**AVIS RELATIF À LA PROTECTION
CONTRE LES EVENTUELS EFFETS NOCIFS ET NUISANCES
PROVOQUÉS PAR LES RAYONNEMENTS NON IONISANTS
GÉNÉRÉS PAR DES ANTENNES ÉMETTRICES STATIONNAIRES**

Commune : TUBIZE - Exploitant : TELENET GROUP

Référence exploitant : BW4538H

Rapport n° 3401 / 2024

Figure 1 : Vue en plan des lieux de séjour et des points de contrôle

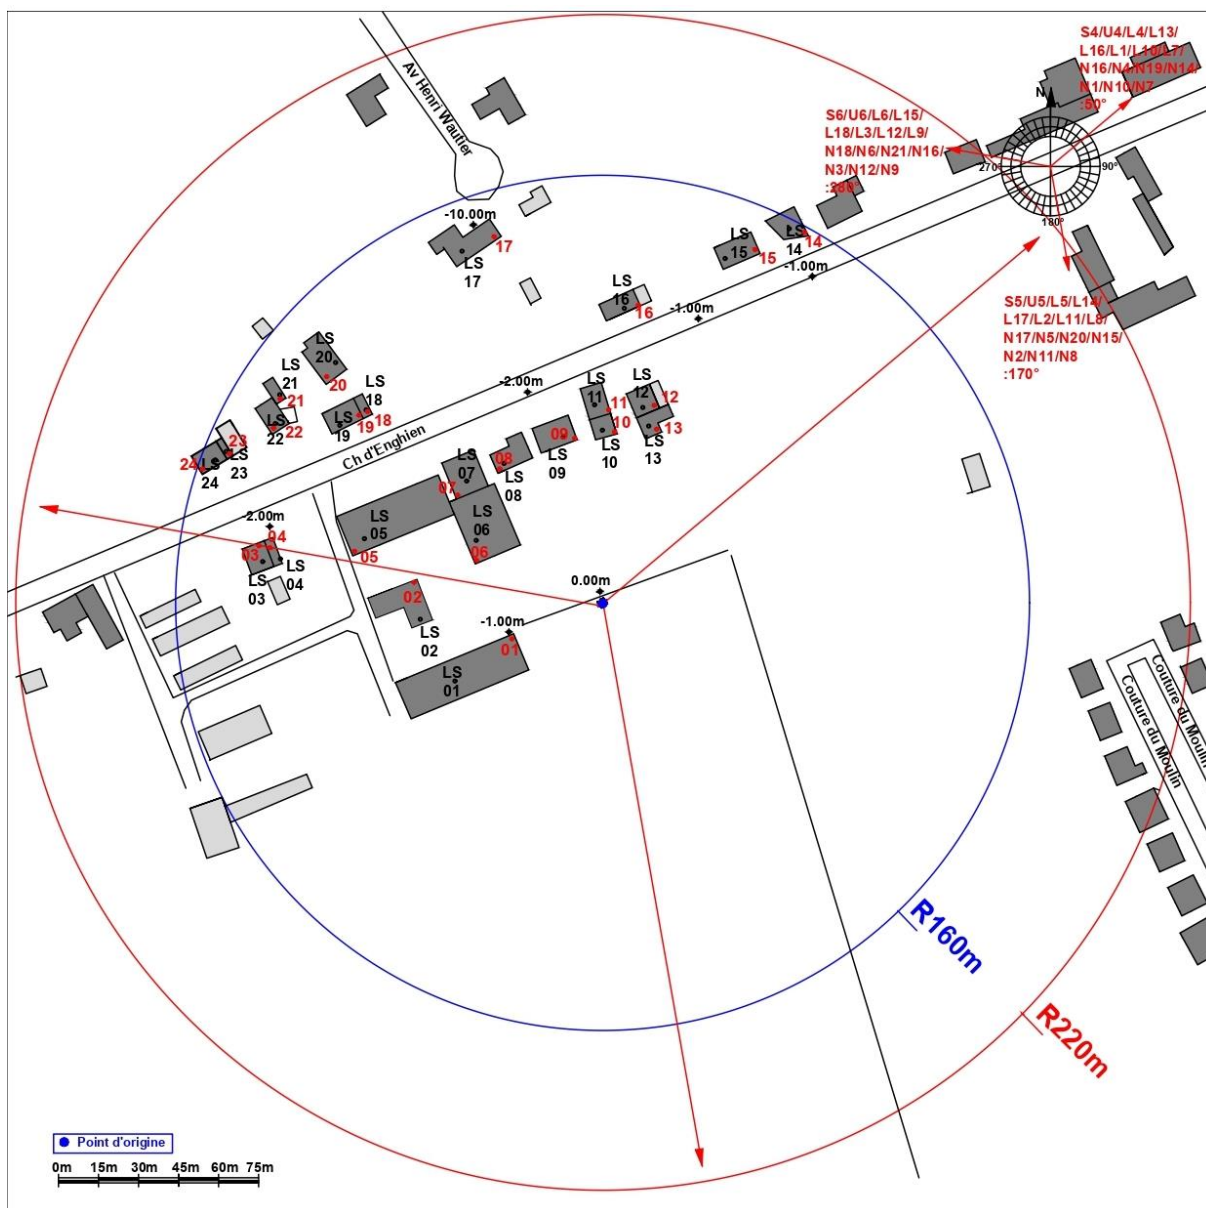
Les fréquences d'émission, la puissance rayonnée par chacune des antennes et leur gain permettent de déterminer le rayon de la zone à analyser. Tout dépassement de la limite par installation est exclu en dehors de cette zone. Le tableau 2 reprend les 35 LS² pour lesquels l'indice d'exposition est le plus élevé. Les différentes colonnes indiquent :

- le numéro du point de contrôle repris sur un des plans de la figure 1;
- le numéro du LS dans lequel se trouve le point de contrôle de la 1^{ère} colonne ;
- l'atténuation d'obstacle prise en compte pour le calcul de l'indice d'exposition dans le LS ;
- le résultat du calcul de l'indice d'exposition.

En ce qui concerne les antennes de l'installation mentionnées dans le tableau 1, la distance maximale à laquelle la limite pourrait être atteinte, à l'extérieur, est égale à 125,6 m. S'il n'y a pas de LS à une distance inférieure, les antennes respectent forcément la limite d'immission.

Dans le cas des LS situés à l'intérieur des bâtiments, une atténuation d'obstacle est prise en compte et il en résulte que la distance maximale à laquelle la limite pourrait être atteinte se réduit à 88,9 m.

Figure 2 : Vue en plan des installations d'antennes dans un rayon de 300 mètres autour de l'installation faisant l'objet de la demande d'avis

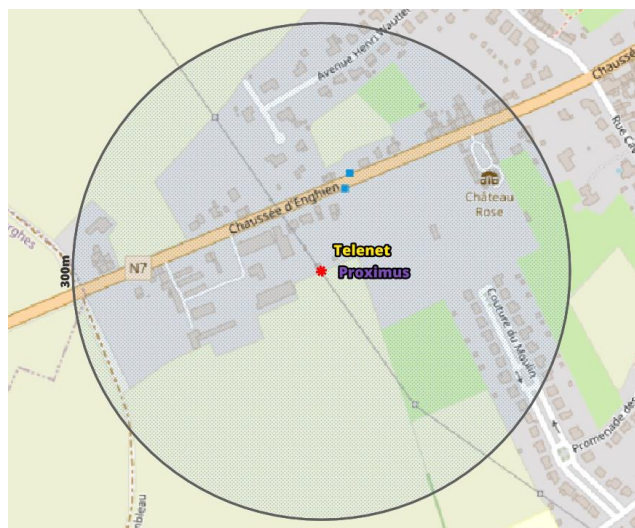
Le plan en projection verticale de la figure 2 indique la localisation des installations d'antennes émettrices stationnaires visées par le décret et situées dans un rayon de 300 mètres autour de l'installation référencée dans le paragraphe 2 et localisée au centre du cercle. Les données de localisation de ces antennes et les avis correspondant sont accessibles via le cadastre en ligne des antennes émettrices stationnaires⁸. Les installations prises en compte dans l'évaluation du respect de la limite cumulative sont les installations d'antennes émettrices déclarées en service par l'exploitant à la date du présent avis, à l'exception de l'installation référencée dans le paragraphe 2 et éventuellement d'autres installations ayant fait l'objet d'une demande d'avis à la même date et qui sont situées à l'intérieur de la zone de 300 mètres de rayon.

- il y a au plus 4 installations d'antennes émettrices stationnaires présentes dans la zone d'évaluation de 300 mètres de rayon représentée dans la figure 2, y inclus l'installation référencée dans le paragraphe 2 : la limite cumulative définie à l'article 4, §2 du décret est nécessairement respectée dans les lieux de séjour à l'intérieur de la zone d'évaluation de 300 mètres de rayon ;

Compte tenu des considérations ci-dessus, il apparaît que l'intensité du rayonnement électromagnétique généré, dans les lieux de séjour situés dans un rayon de 300 mètres autour de l'installation référencée dans le paragraphe 2, par l'ensemble des antennes émettrices stationnaires de l'ensemble des exploitants du même site d'antennes émettrices stationnaires respecte la limite fixée à l'article 4, § 2 du décret.
